リコール届出一覧表

リコール届出日：令和5年4月6日

リコール届出番号	外-3598	リコール開始日	令和5年4月6日
届出者の氏名又は名称	フォルクスワーゲングループ ジャパン株式会社 代表取締役 マティアス シェーパース	製作国：ドイツ連邦共和国 製作者名：フォルクスワーゲン株式会社 問い合わせ先：フォルクスワーゲン カスタマーセンター (フリーダイヤル)0120-993-199 (アドレス)http://www.volkswagen.co.jp/	
不具合の部位（部品名）	停止表示器材（三角停止表示板）		
基準不適合状態にあると認める構造、装置又は性能の状況及びその原因	三角停止表示板において、製造管理が不適切なため、反射性の技術基準を満たさないおそれがある。		
改善措置の内容	全車両、三角停止表示板の部品番号を確認し、該当するものは良品と交換する。		
不具合件数	0件	事故の有無	なし
発見の動機	本社からの情報による。		
自動車使用者及び自動車特定整備事業者等に周知させるための措置	<ul style="list-style-type: none"> ・ 自動車使用者：ダイレクトメール、電話および電子メール等で通知する。 ・ 自動車特定整備事業者等：日整連発行の機関誌に掲載する。 ・ 弊社インターネットホームページに掲載する。

改善箇所説明図

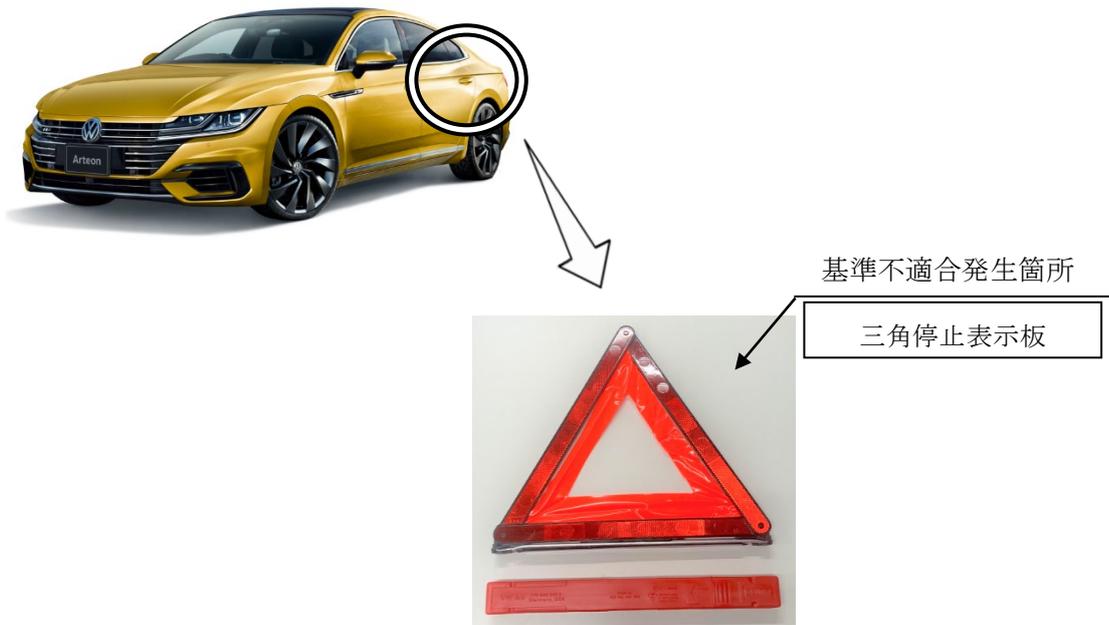
三角停止表示板において、製造管理が不適切なため、反射性の技術基準を満たさないおそれがある。

全車両、三角停止表示板の部品番号を確認し、該当するものは良品と交換する。

識別：キャンペーンステッカーに「外-3598、日付（西暦・月・日の順）ワークショップスタンプ」を記入し、スペアタイヤ収納部左側面に貼りつける。
